**Правила № 46 (устройства непрямого обзора)**

**Предложение по проекту дополнения к поправкам  
серии 04 к Правилам № 46 (устройства непрямого  
обзора)**

**Представлено экспертом от Нидерландов\***

Рис. 4

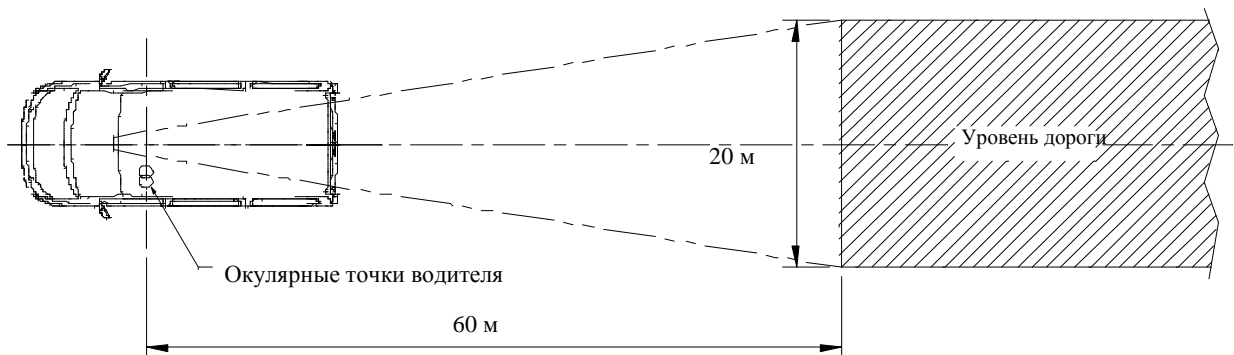
- 15.2.4 Поля обзора
- 15.2.4.1 ~~Внутреннее зеркало заднего вида (класс I)~~ **Устройства заднего вида класса I**
- Поле обзора должно быть таким, чтобы водитель мог видеть по крайней мере часть ровной и горизонтальной дороги, центром которой является вертикальная средняя продольная плоскость транспортного средства от горизонта до расстояния 60 м позади окулярных точек водителя и шириной 20 м (рис. 4).

**Поле обзора зеркала класса I Поле обзора устройства класса I**

Рис. 5

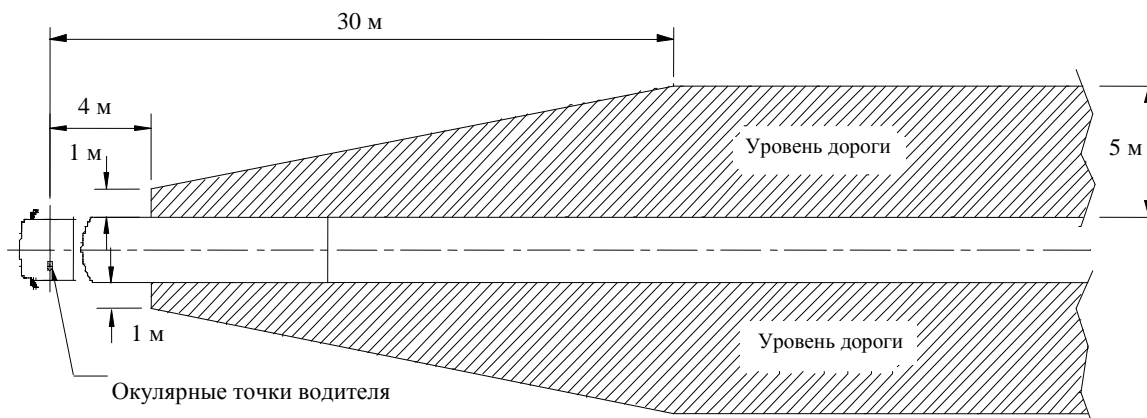
~~Поле обзора зеркала класса II~~ **Поле обзора устройства класса II**

Рис. 6

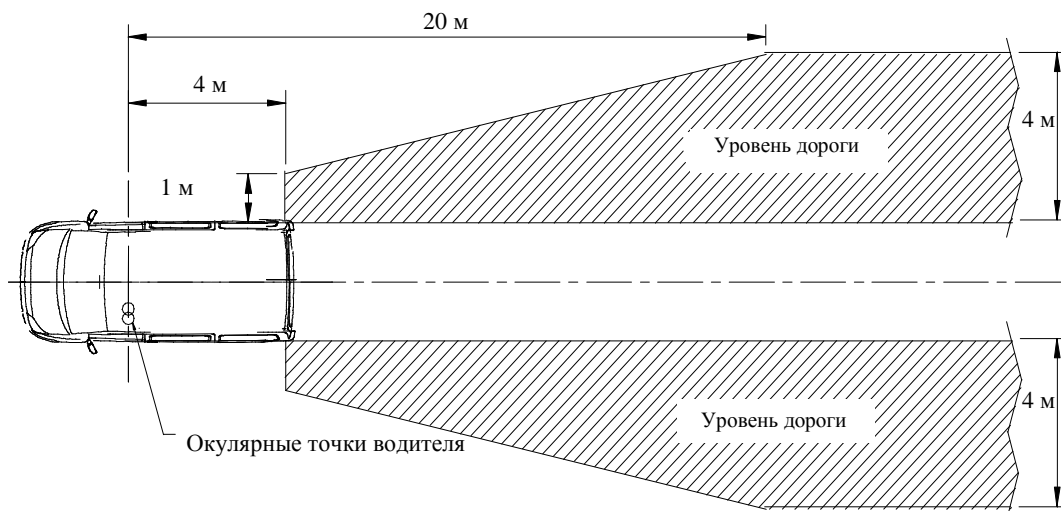
~~Поле обзора зеркал класса III~~ **Поле обзора устройств класса III**

Рис. 7

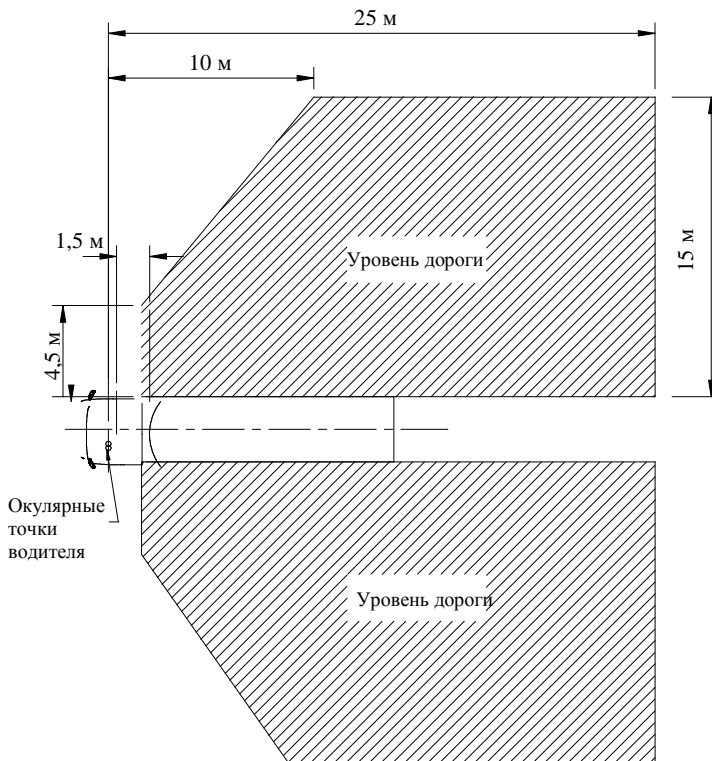
**Поле обзора широкоугольных зеркал класса IV Поле обзора широкоугольных устройств класса IV**

Рис. 7 был скорректирован применительно к стороне пассажира, с тем чтобы указанные габариты соответствовали передней части заштрихованной зоны.

Рис. 8 а) и 8 б)

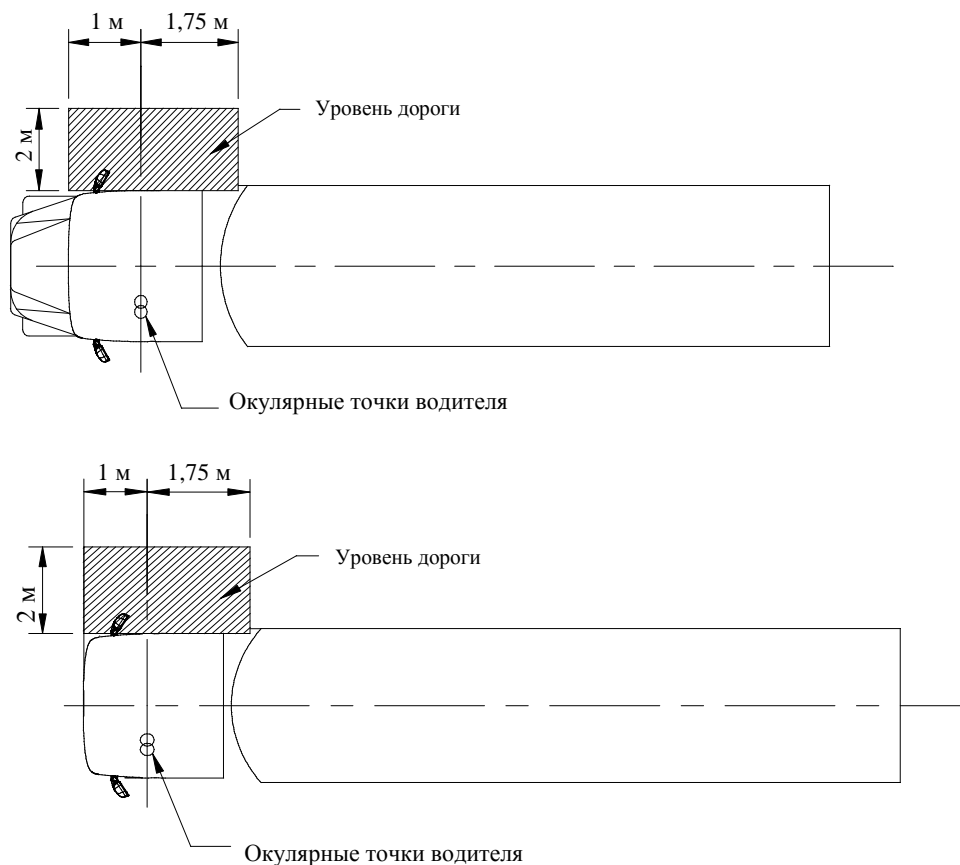
~~Поле обзора зеркала бокового обзора класса V~~ Поле обзора устройства бокового обзора класса V

Рис. 9

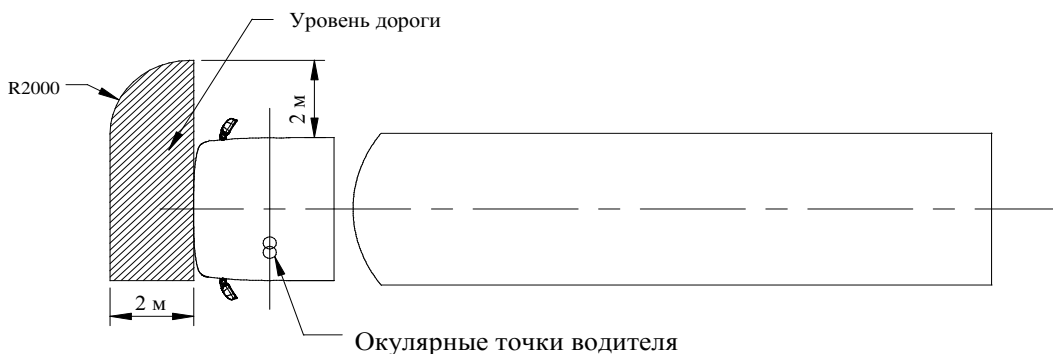
~~Поле обзора переднего зеркала класса VI~~ **Поле обзора устройства переднего обзора класса VI**

Рис. 10

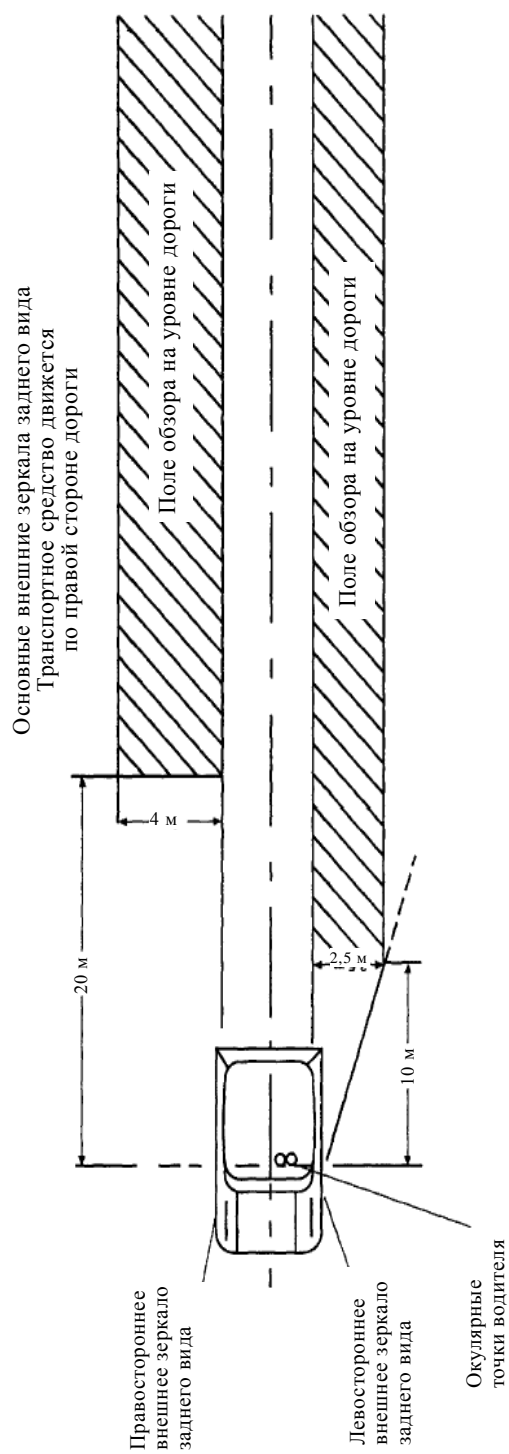
## Поле обзора зеркал класса VII Поле обзора устройств класса VII
